Objet : WOLUWE-ST-PIERRE. Avenue de Tervueren, 150. Extension et transformation d'un immeuble de rapport en immeuble Demande d'avis de principe. (*Dossier traité par Mme I. Leroy*)

En suite de nos réunions des 06.02.2017 et 16.02.2017 et en réponse à la modification du projet de façade (annexé du mail envoyé par Jan Verbeeck – architecte le 20.02.2017) de l'immeuble sous objet, nous vous communiquons les **remarques et recommandations formulées par notre Assemblée en sa séance du 22.02.2017.**

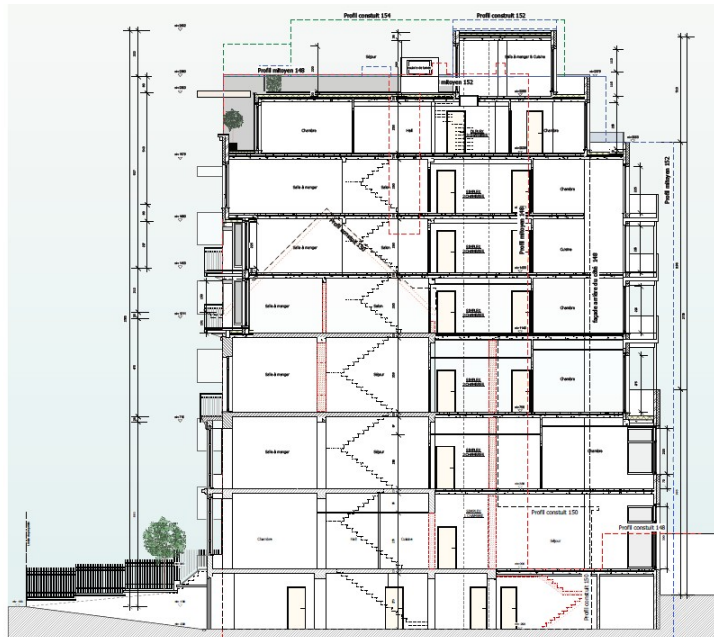
La CRMS se réjouit de l'évolution du projet de façade. Opter pour une continuité (couleurs, matériaux, rythme plein-vides, ligne de corniche, ...) en recourant à des dispositifs constructifs contemporains (pas de répétition et pas d'éléments de décors « faux-vieux »), permet de répondre à la demande de la CRMS d'unité et d'intégration. La transition est douce : l'ensemble de la façade exprime à présent une entité sur une parcelle et pas deux constructions superposées. Le choix de traiter le 6^{ème} niveau, en zinc et en recul, en l'assimilant à un mansard (teinte sombre) est également très apprécié.

Pour étayer la proposition finale, il conviendrait toutefois de connaître les interventions successives qui ont modifié et/ou dénaturé la façade existante puisqu'elle constitue une base importante de la composition générale. Ceci concerne davantage le choix des matériaux et le traitement du détail que la composition générale mais ces trois aspects sont liés.

A titre d'exemple, le balcon débordant qui couronne le bow-window est dessiné dans le projet de l'architecte tel qu'il apparaît dans la façade actuelle. Or, il s'agit d'une transformation maladroite assez inesthétique : la structure d'origine, probablement en bois, semble avoir été habillée d'aluminium. Le garde-corps actuel est en aluminium aussi.

Dès lors, la demande de permis devrait documenter l'évolution de la façade et le projet final devrait en tirer le meilleur parti pour porter remède aux interventions malheureuses du passé. Ceci n'implique pas des opérations de restitution, mais des améliorations significatives, dans le même souci d'unité que celui qui motive la composition.

Le projet prévoit le remplacement des châssis actuels en aluminium par des châssis bois, ce qui est positif, mais une proposition devrait aussi être faite pour le bow window et la porte de garage.
